Mission régionale d'autorité environnementale

**Avis de la mission régionale  
d'autorité environnementale  
Hauts-de-France  
sur le projet de parc éolien  
de la société « Ferme éolienne de Lesquielles-Villers »  
à Lesquielles-Saint-Germain et Villers-lès-Guise (02)**

n°MRAe 2020-4932

Carte d'implantation des parcs éoliens autour du projet (source : étude d'impact, carte 2 page 21)

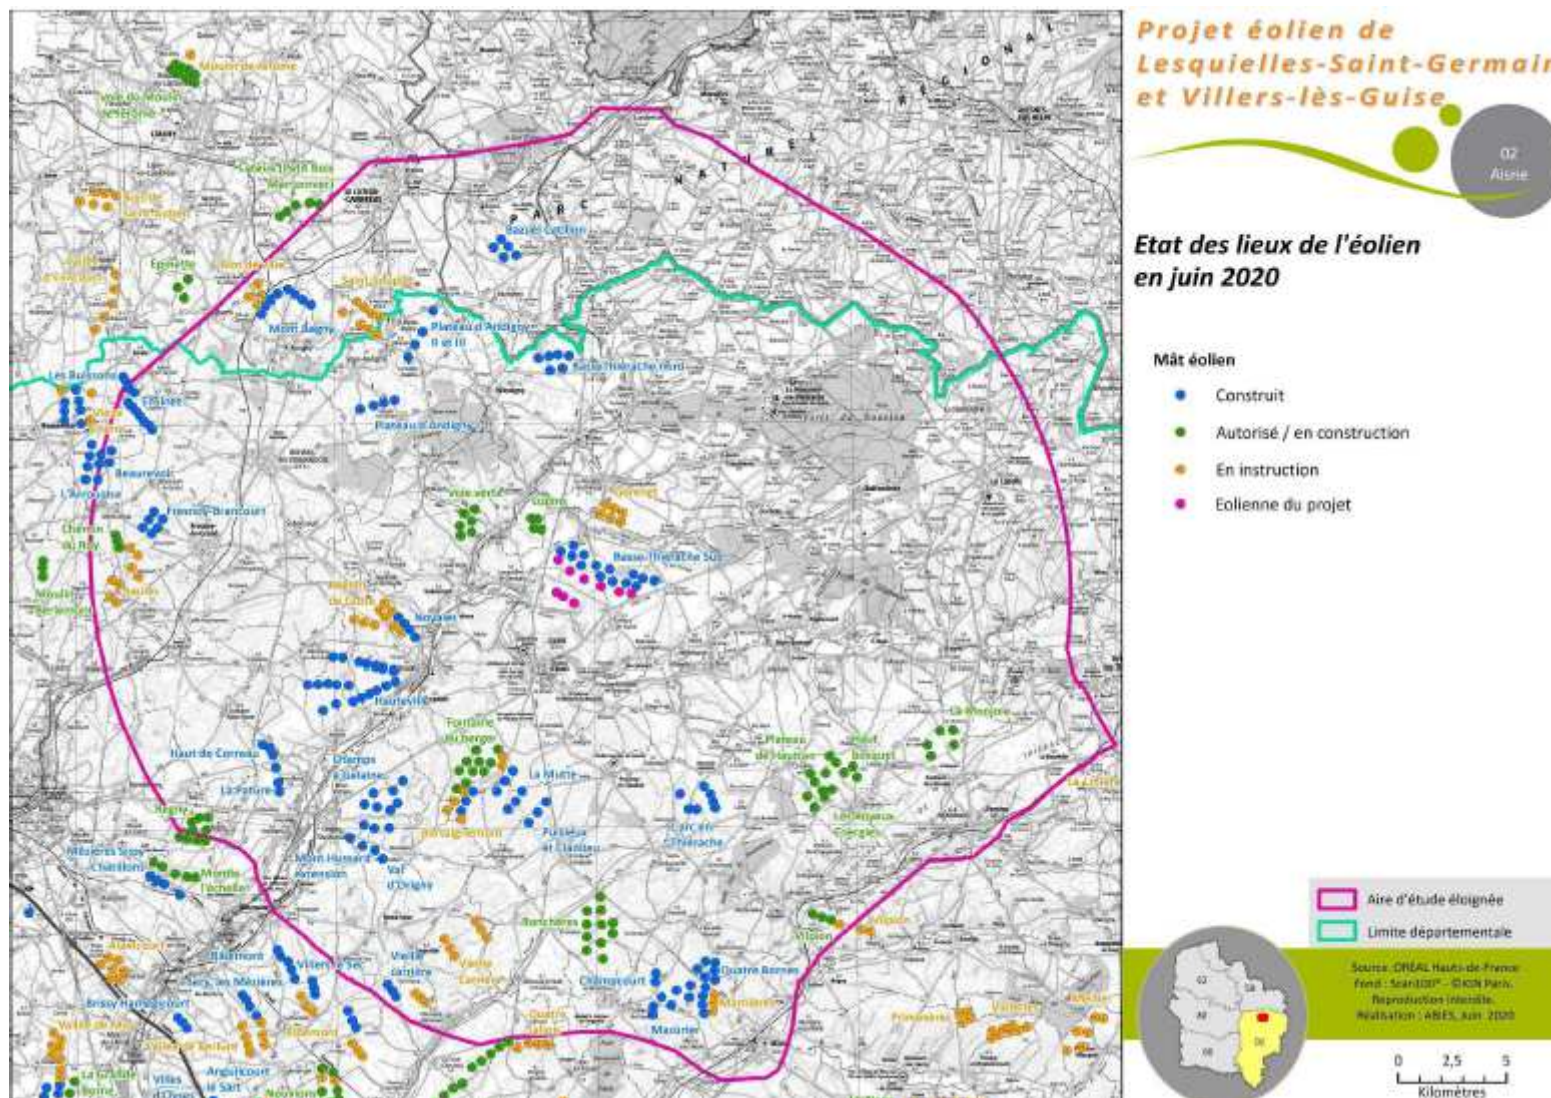
Le projet est localisé dans un contexte éolien très marqué et la carte ci-dessous fait apparaître dans un rayon de 20 km autour du projet :

- 26 parcs pour un total de 186 éoliennes en fonctionnement ou en construction ;
- 11 parcs pour un total de 64 éoliennes autorisées ;
- 9 parcs pour un total de 56 éoliennes en cours d'instruction.
